Solicita pronunciamiento de esta Seremi MINVU, ante el rechazo que emitió la DOM de Concón, mediante Resolución N° 25/25.01.2019, respecto del Ingreso N° PE-2165 de fecha 28.08.2018, relativo al predio ubicado en Manantiales N° 966 de la comuna de Concón, Rol de Avalúo: 3280-10.

MAT.: Responde -según Art. 4 (LGUC)- solicitud de pronunciamiento sobre la pertinencia de la observación N° 3 contenida en el Acta vinculada a la revisión del Ingreso N° PE-2165/28.08.2018, que culminó con la Resolución de rechazo N° 25/25.01.2019 de la DOM de Concón.

**DE: SECRETARIA REGIONAL MINISTERIAL
DE VIVIENDA Y URBANISMO REGIÓN DE VALPARAÍSO**

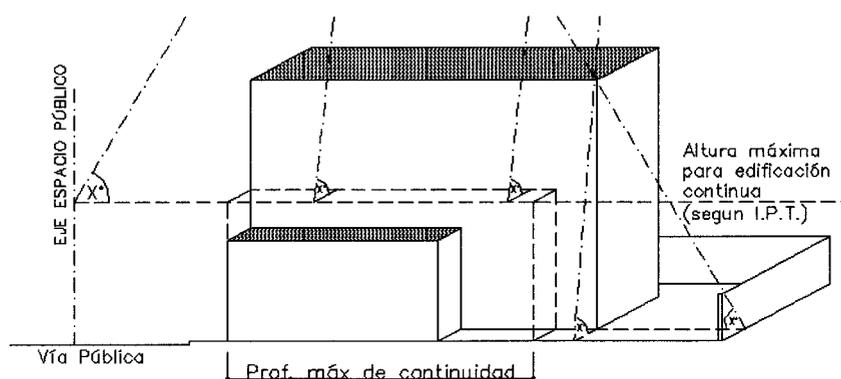
2.2. Continuando con la referencia armónica que establece la Circular DDU 391, en su numeral 7., corresponde revisar la Circular DDU 109, en su numeral 6, donde se aclara que: "En los casos en que el Plan Regulador Comunal o Seccional fija una profundidad máxima para la edificación continua menor a la longitud total del predio, la rasante para la edificación aislada, se aplicará en la altura máxima de la edificación continua en toda la profundidad permitida (Figura 6a), aun cuando el proyecto no contemple la utilización del máximo de la profundidad y altura permitidas (Figura 6b). En el resto del predio en que no está permitida la edificación continua, el nivel de aplicación de las rasantes será el del nivel de suelo natural.

La misma Circular DDU 109, grafica en la Figura 6b), según se copia a continuación, la alternativa de que el volumen exceda su emplazamiento, en condición aislada, extendiéndose más atrás de la profundidad máxima permitida para la edificación continua. En dicha circunstancia, se aplica la rasante de conformidad a lo establecido en la OGUC.

3. En conclusión, al amparo de lo dispuesto en el artículo 4° de la LGUC, con los antecedentes tenidos a la vista y entendiendo que el artículo 19° del Código Civil dispone que : *"Cuando el sentido de la ley es claro, no se desatenderá su tenor literal, a pretexto de consultar su espíritu"*, esta Secretaría Ministerial concluye, que las instrucciones emitidas por la División de Desarrollo Urbano, son claras y permiten entender que sí puede existir edificación aislada, cuando la profundidad máxima del sistema de agrupamiento continuo es menor a la longitud total del predio.
